Asemakaava A-2940, viite 1907/2024

Salpausselän Luonnonystävät ry:n mielipide kaavaluonnoksesta Kilpiäinen, Omarannankatu 8–12, Kilpiäistentie 64, Tuomistontie 51
asianumero 1907/2024, Tuomistontien kaavaluonnos A-2940

Subject: täydennys asiaan 1907/2024
Sent: 21.9.2025, 10.28.25
From: [REDACTED]
To: Kirjaamo_Lahti
Attachments: [Tuomistontien rantaa_poikkileikkaus.jpg](#)

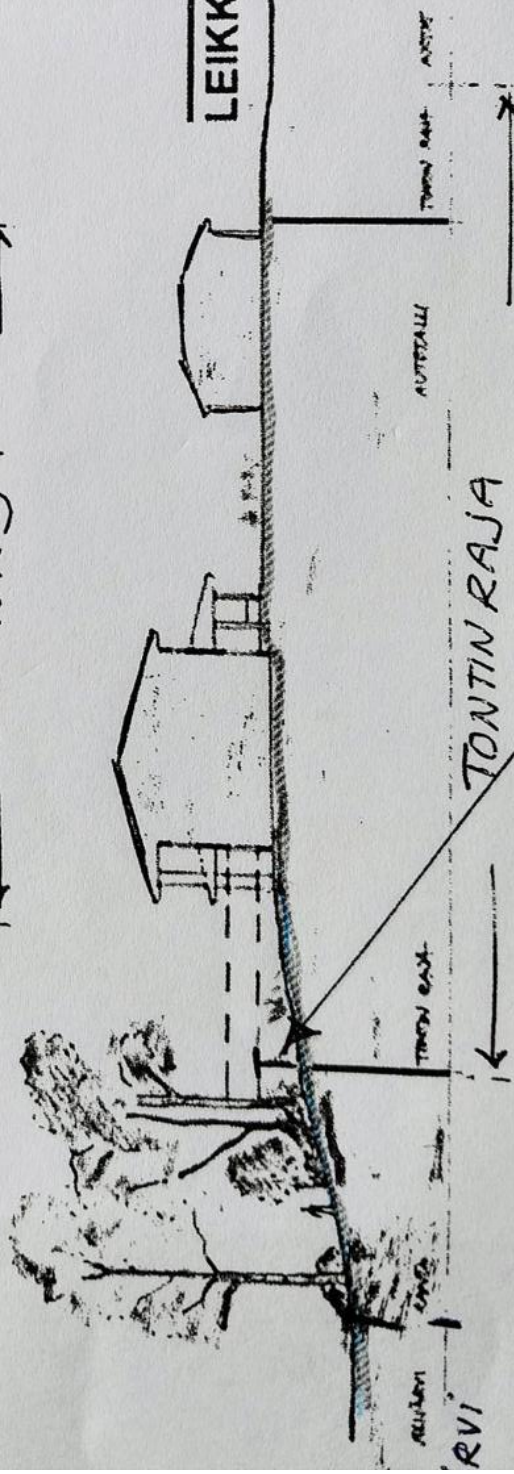
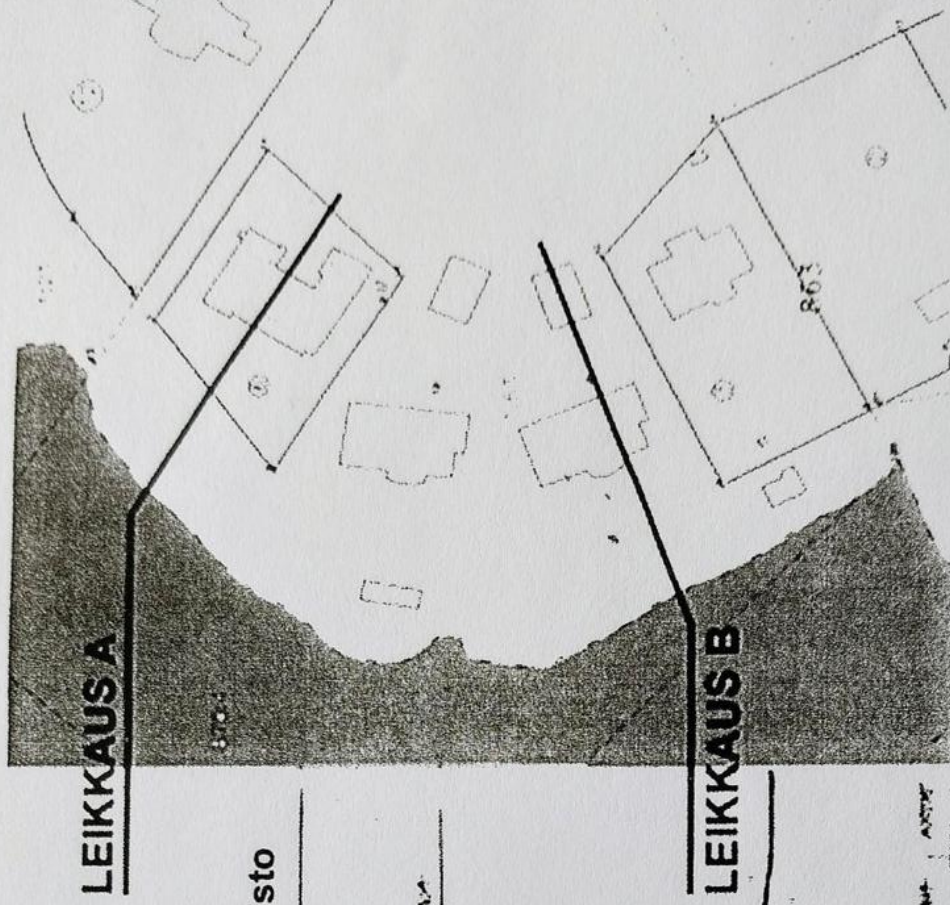
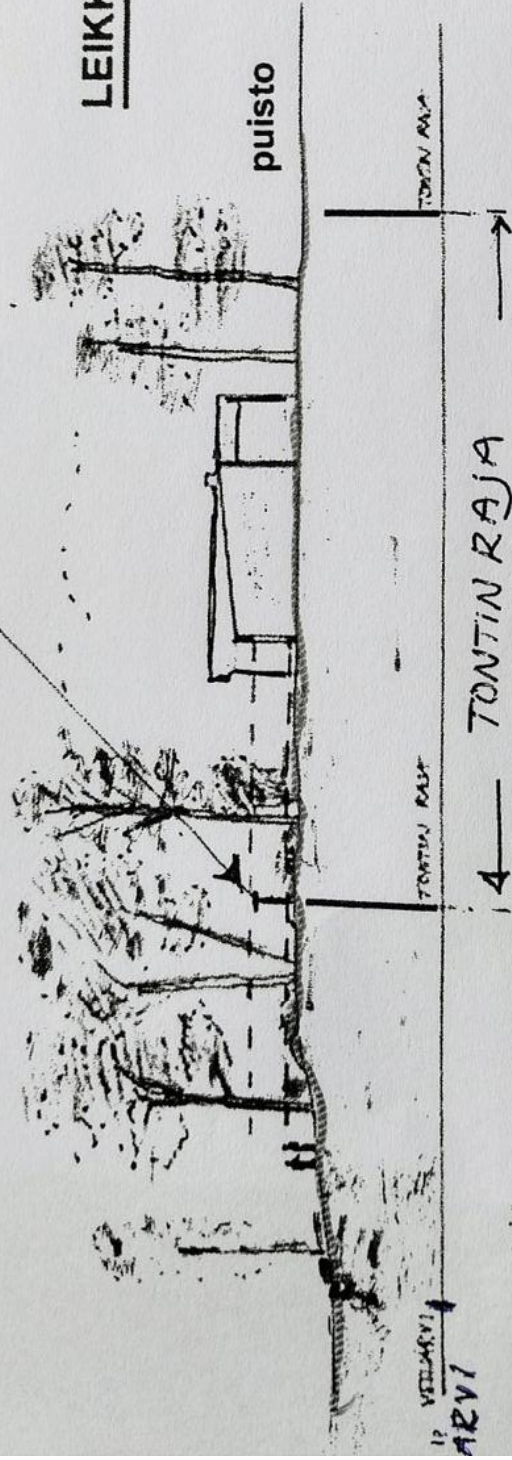
SSLY lähetti mielipiteen ko kaavaluonnoksesta. Haluamme täydentää sitä seuraavalla tekstillä ja liitteenä olevalla havainnekuvalla.
yst.terv Kari Porra

Ehdotetulla asemakaavalla ohitetaan vesilain edellyttämä vesialueen täytön lupamenettely ja vaikutusten arviointi.

Nykyisen kaavan vesialueelle ilmeisesti luvattomasti täytetty saari on esitetty osaksi AO alueeksi ja osaksi yhteisellä vesialueella olevaksi VL -- lähivirkistysalueeksi.

Täyttöalue tulisi esittää kokonaisuudessaan VL alueeksi ja siitä pitää tehdä kaupungin kanssa maankäyttösopimus.
